**Kullerkupu kinnistu
projekteerimistingimuste eelnõu
kooskõlastamine märkustega**

Olete teavitanud meid Sunly Solar 2 OÜ poolt esitatud projekteerimistingimuste taotlusest (nr 2411002/00548), millega soovitakse rajada 440 kW päikesepark Tartu maakonna Peipsiääre valla Kolkja aleviku Kullerkupu (katastritunnus 58601:001:1686) kinnistule.

Kullerkupu kinnistu asub riigitee nr 22243 Metsakivi-Kolkja tee (edaspidi *riigitee*) km 6,025-6,255 kaitsevööndis.

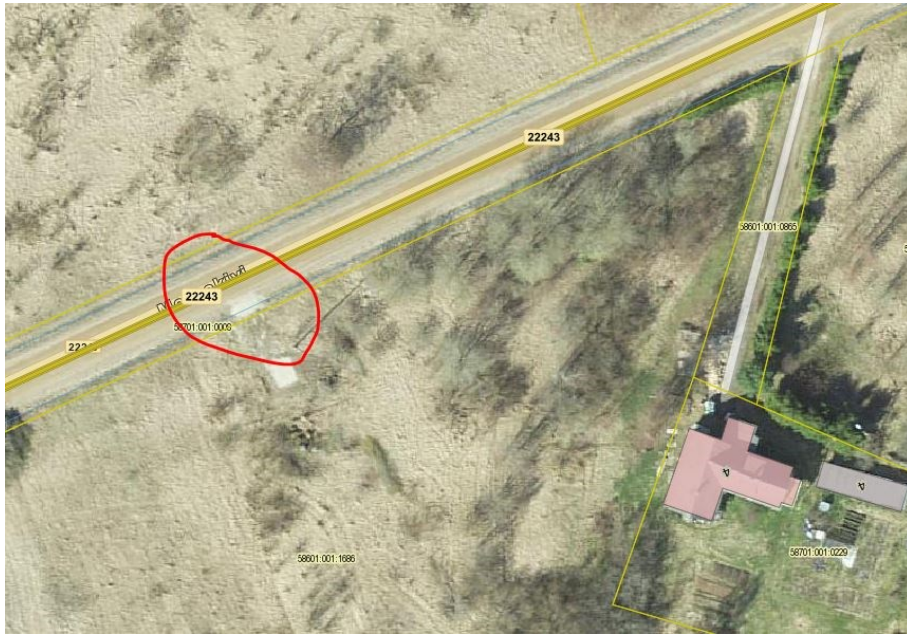
4. Projektis kasutada riikliku teeregistri (<http://teeregister.riik.ee>) põhiseid teede numbreid ja nimetusi.
5. Kinnistule puudub juurdepääs riigiteelt. Kinnistule on rajatud alajaam, millele on rajatud ka juurdepääs riigiteelt ca km 6,15 (Joonised 1 ja 2). Nimetatud juurdepääs on rajatud omavoliliselt, sest selle rajamiseks ei ole taotletud meie käest nõudeid (EhS § 99 lg 3) ning selle rajamine ei ole meiega kooskõlastatud.
Vastavalt lisatud asendiplaanile (Lisa 2) nähakse ette kavandatavale päikesepargile ning perspektiivsele elamumaale juurdepääsu rajamine riigiteelt ca km 6,14.
Meil ei ole vastuväiteid Kullerkupu kinnistule juurdepääsu tagamiseks riigitee ca km 6,14 ristumiskoha rajamisele tingimusel, et see rajatakse vastavalt meie nõuetele (Lisa 3), sellelt tagatakse juurdepääs ka rajatud alajaamale ning likvideeritakse riigitee ca km 6,15 omavoliliselt rajatud ristumiskoht (hetkel olemasolev juurdepääs alajaamale).

Nõuetekohane ristumiskoht peab olema välja ehitatud ja meile üle antud enne Kullerkupu kinnistule kavandatava mis tahes ehitusloa kohustusliku hoone või rajatise ehitamise alustamist (ehitusteatise või ehitamise alustamise teatise esitamist pädevale isikule).

Joonis 2. Ristumiskoha pikikaldete kujundamine

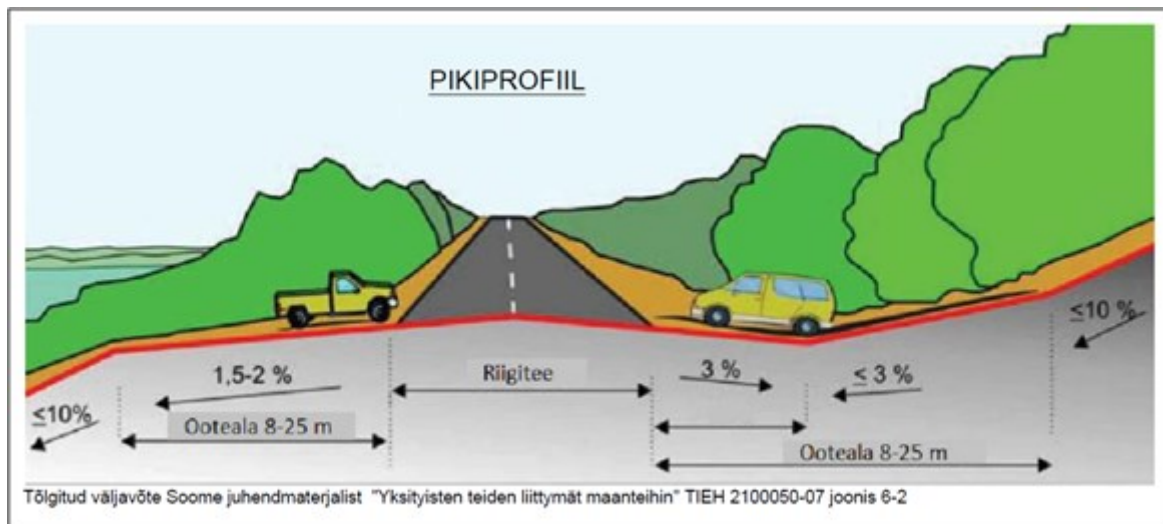
- 8.3. Mõõdistusala ja uuringud peavad olema piisavad projekti koostamiseks ja kontrollimiseks.
- 8.4. Projekti kooskõlastamiseks esitamise hetkel peab olema geodeetilise mõõdistuse sh kooskõlastuste vanus kuni üks aasta.
9. Ristumiskoha plaanilahenduse koostamisel lähtuda meie [tüüpjoonise I või II](#) põhimõtetest. Põrderadiused määrata liikluskoosseisu kõige ebasoodsama sõiduki pöördekoridoride järgi. Kujutada pöördekoridorid joonistel.
10. Ristumiskoht projekteerida riigiteega võimalikult täisnurga all. Ristumiskoha pikikalded määrata vastavalt alltoodud joonise põhimõtetele arvestusega, et riigitee alusele maale sademeveett üldjuhul ei juhitata.
